Améliorations Cartes CG1

DSPiy v1r1 et et Din v1.3d

Après livraison des cartes DSPiy v1r1 et Din v1.3 des points d'améliorations ont été découverts et mises en œuvre sur les versions suivantes.

1.1 Mini-ploc au mute/standby

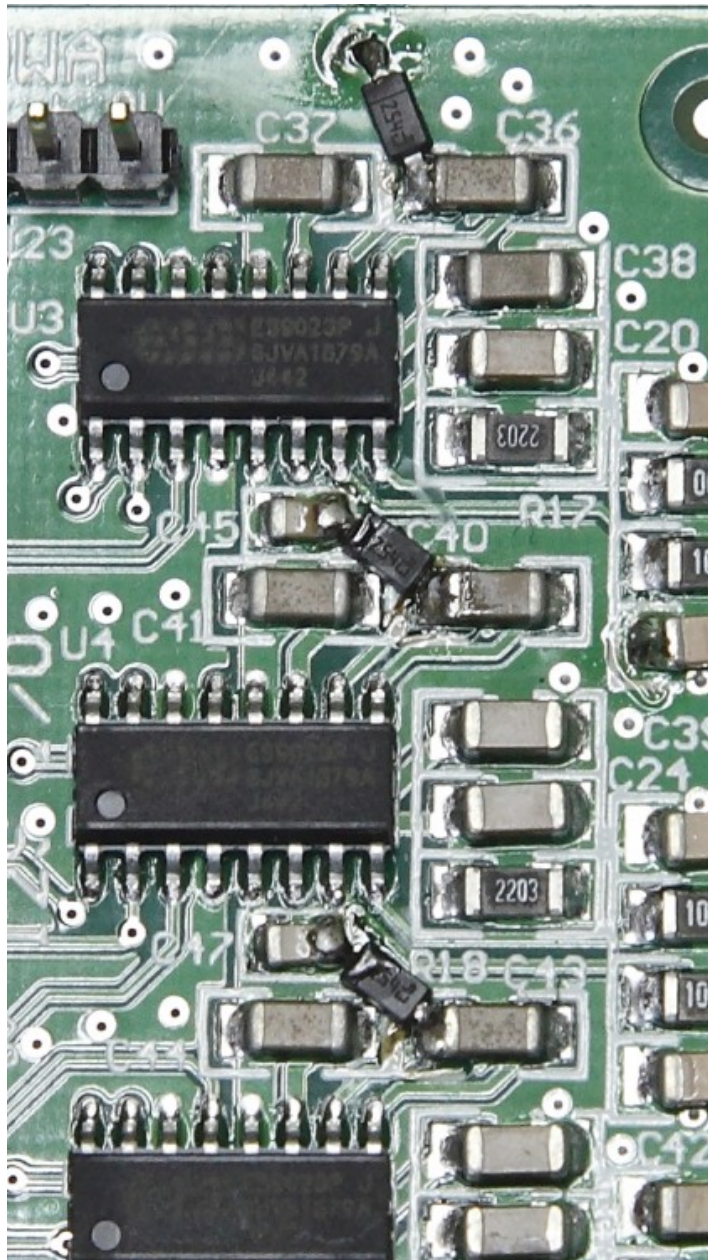
Un mini-ploc peut se faire entendre lors du Mute/Standby des DAC. Ce n'est pas systématique. Il fait de l'ordre de 30mV ce qui n'est pas grand-chose, suffisant pour être audible.

La solution préconisée par ESS consiste à ajouter une diode entre la pompe de charge du DAC et la masse. ESS l'a publiée dans une révision de la datasheet datant d'avril 2013, après la livraison de CG1.

Il s'agit d'ajouter 3 diodes par carte DSPiy, une par dac. Des diodes CMS de type Schottky STPS0520Z (ou STPS0530Z ou STPS0540Z) en boîtier SOD-123.

La première diode à ajouter va de C36 à un via voisin du plan de masse. On voit bien le trait qui indique le sens de la diode.

Les deux autres sont à cheval entre deux capacités voisines :

- L'une entre C40 et C45.
- L'autre entre C43 et C47.

2. Din v1.3d

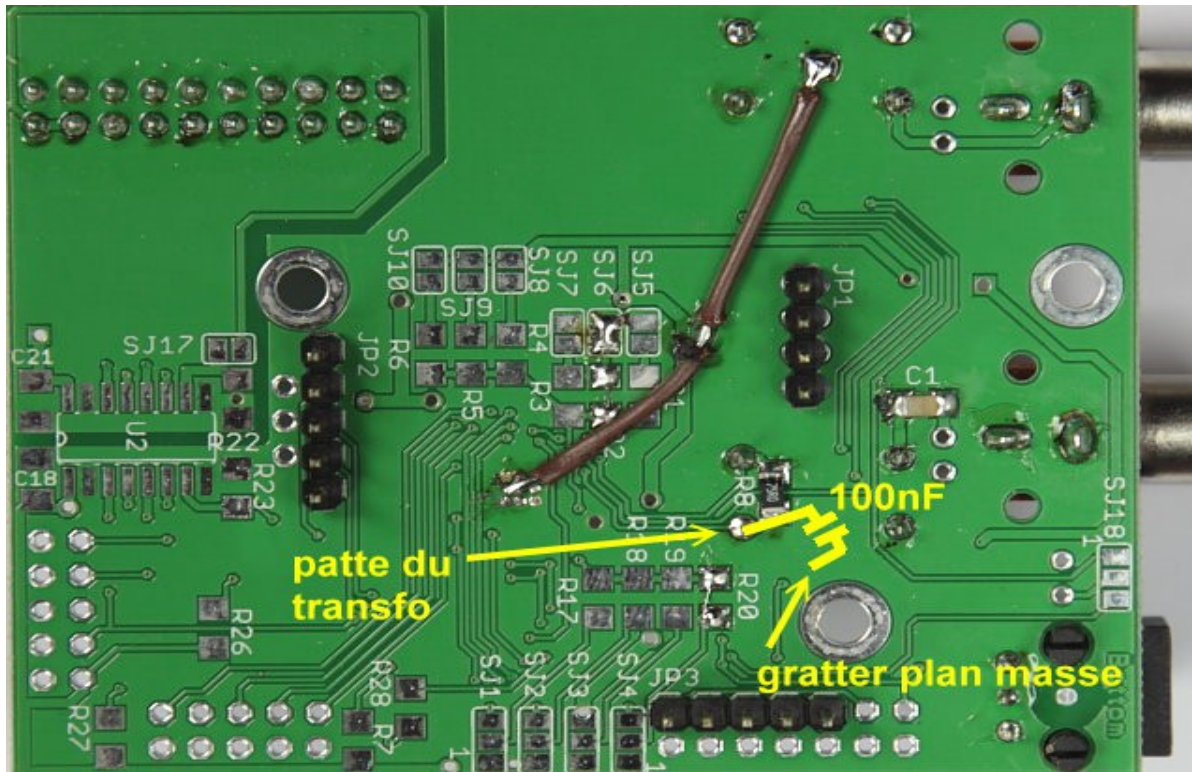
L'entrée coaxiale de Din v1.3 telle que proposée avec le montage standard CG1 peut présenter des décrochages.

Les symptômes sont des mini-coupures du son de façon aléatoire. Lors d'une coupure (décrochage) l'afficheur du DSPiY perd la fréquence d'échantillonnage. Éventuellement, affiche une fréq d'échantillonnage erronée. Les décrochages apparaissent plus souvent avec un signal en 96k qu'en 44,1k ou 48K.

La solution simple consiste à ajouter une capacité de 100nF entre l'entrée RxNO du CS8422 et la masse.

Modification à faire : ajouter un **condensateur 100nf de type MKS, MKT, ou X7R** entre une patte du transfo et la masse.
